Comune
di Milano

OGGETTO:

Avvio del Procedimento relativo alla variante del Piano Territoriale di Coordinamento del Parco Regionale Nord Milano adeguata rispetto alla disciplina paesaggistica vigente unitamente alla valutazione ambientale strategica (VAS) ed individuazione delle autorità competenti.

Contributo del Comune Di Milano

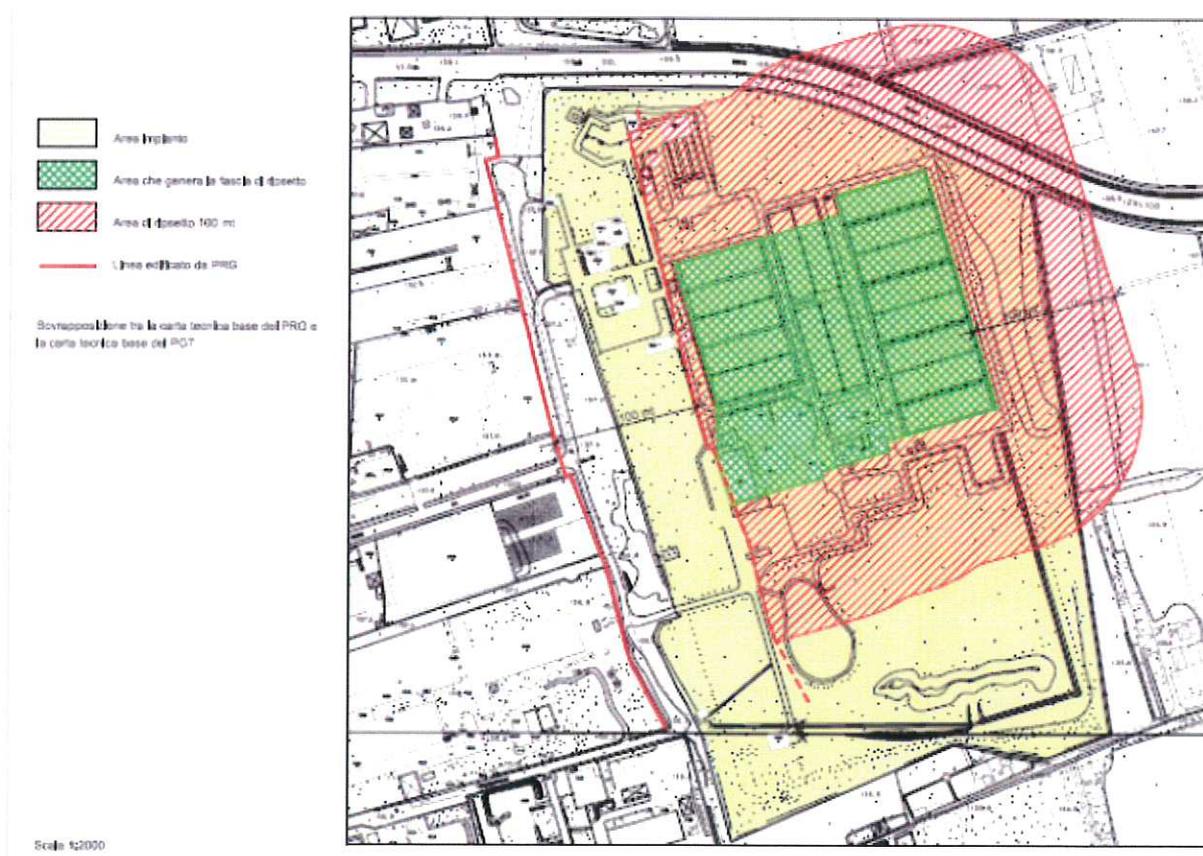
Si segnala che in fase di trattazione di un Permesso di Costruire in Comune di Milano è stato affrontato e approfondito il tema relativo alla fascia di rispetto con vincolo di inedificabilità assoluta del depuratore "Bresso/Niguarda"; la stessa fascia di rispetto è stata ridefinita attraverso una ricostruzione storica; si chiede di recepire all' interno del PTC del Parco Nord, in qualità di strumento sovraordinato, la fascia di rispetto del depuratore così come ridefinita nell' allegato.

Allegato 1

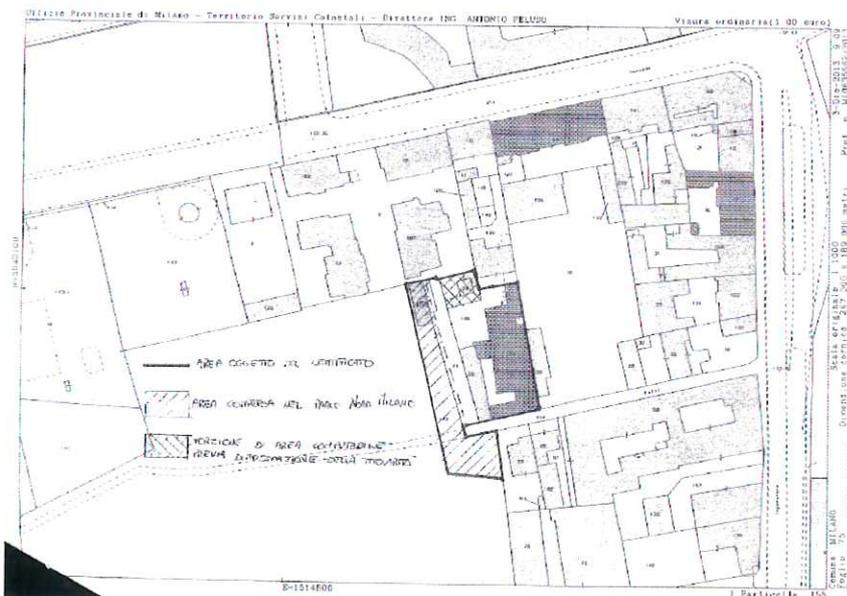
Si informa che è in corso l'istanza di convenzionamento per l'area sita in via Fauti 10 (perimetro rosso su allegato 1), le cui aree private a verde sono lambite dal Parco e di cui l'Amministrazione Comunale sta

ormai perfezionando la convenzione. Parte dell'area di intervento, ricade all'interno del perimetro del Parco Nord (tratteggio su allegato 2) e per le opere previste all'interno del parco era stata richiesta autorizzazione paesaggistica con procedimento semplificato afferente opere a verde, formazione di giardini pertinenziali e comuni privati relativa al complesso edilizio sito in via Fatti 10.

Il convenzionamento è in fase di chiusura e pertanto si chiede di confermare l'assenso già espresso attraverso l'autorizzazione paesaggistica.
